dotyczy: postępowania o udzielenie zamówienia publicznego prowadzonego w trybie przetargu nieograniczonego na wykonanie przebudowy ulicy Słowackiego i ulicy Plac Konstytucji 3-go Maja w Pionkach

### **Wyjaśnienie i zmiana Treści Specyfikacji Istotnych Warunków Zamówienia**

Pytanie 8

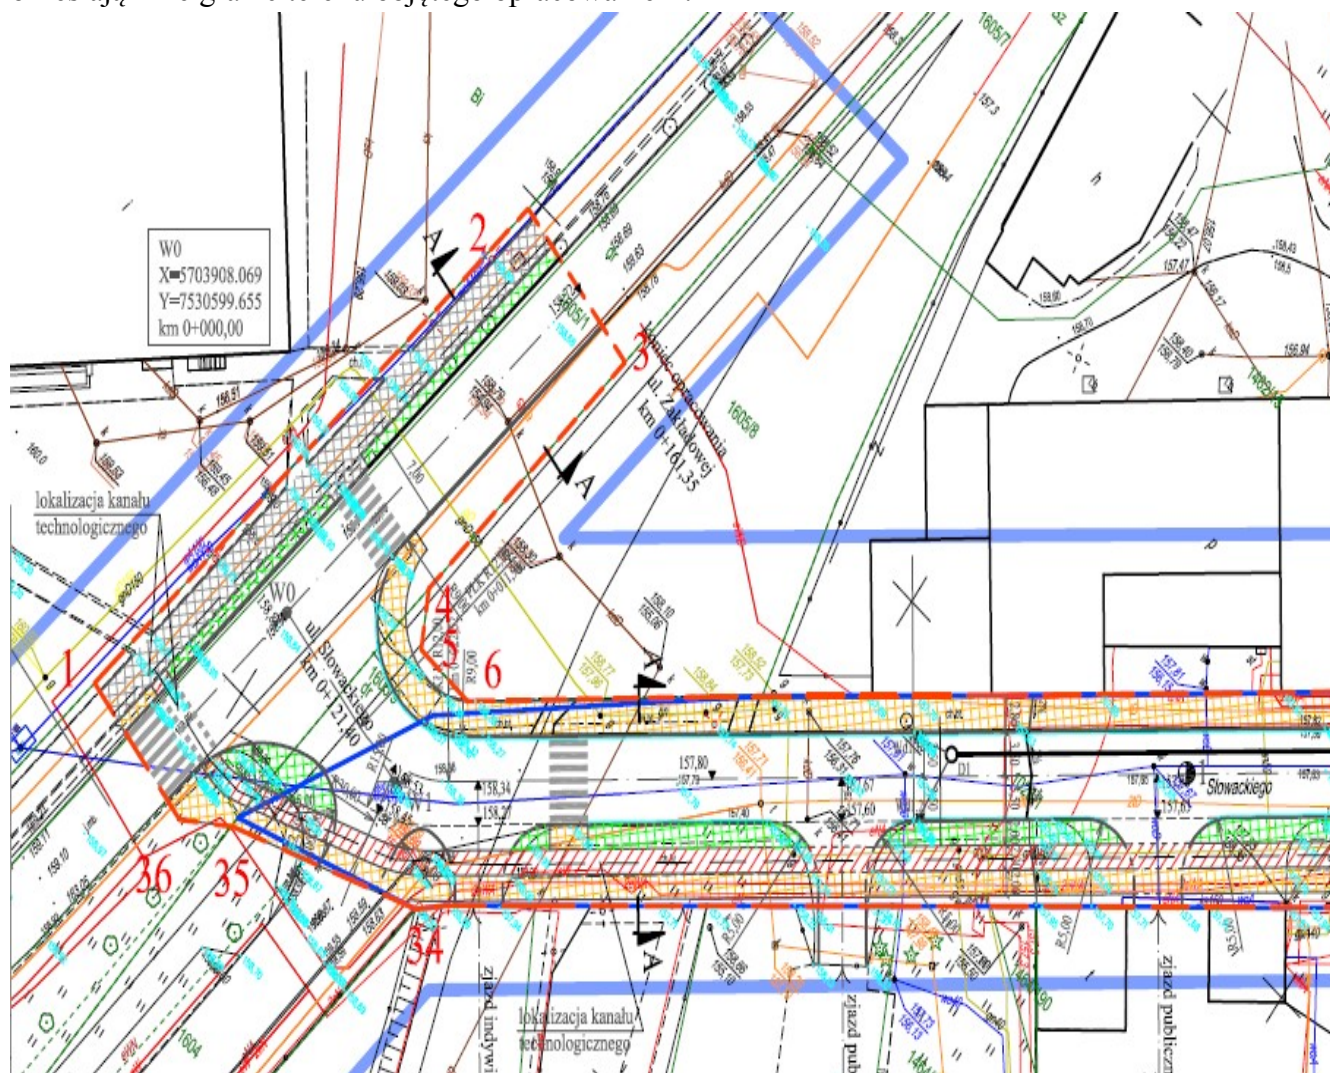
Prosimy o określenie zakresu wykonania jezdni na ulicy Zakładowej. Czy zakres robót określają linie granic terenu objętego opracowaniem?

Ad.8 Roboty budowlane w ul. Zakładowej realizowane są w granicach wyznaczonych kolorem czerwonym z wyłączeniem przebudowy ciągu pieszo rowerowego od pkt. 1 do pkt 2.

Pytanie 9

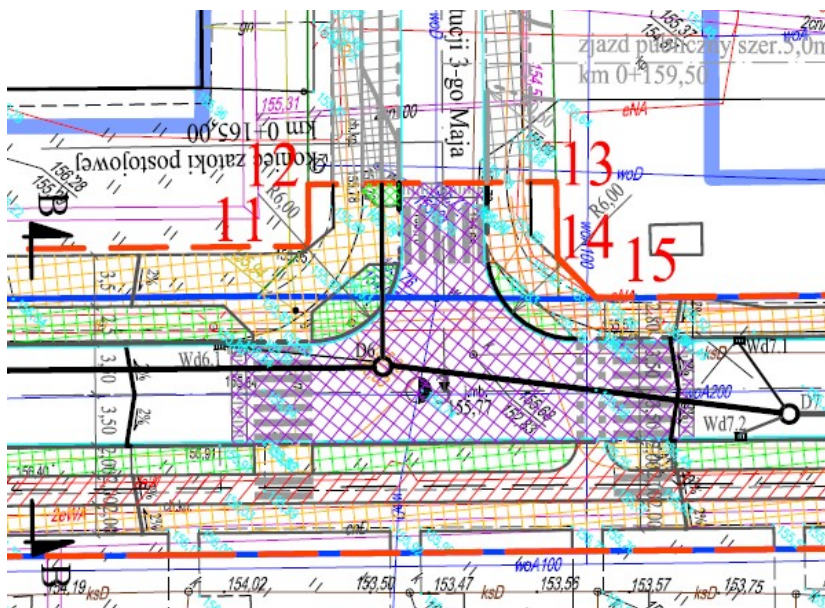
Prosimy o określenie zakresu wykonania jezdni na ulicy. Czy zakres robót określają linie granic terenu objętego opracowaniem?

Ad.11 Obszar skrzyżowania wyniesionego wskazany na PZT ul. Słowackiego jest właściwy i nie będzie wymagać zwiększenia.
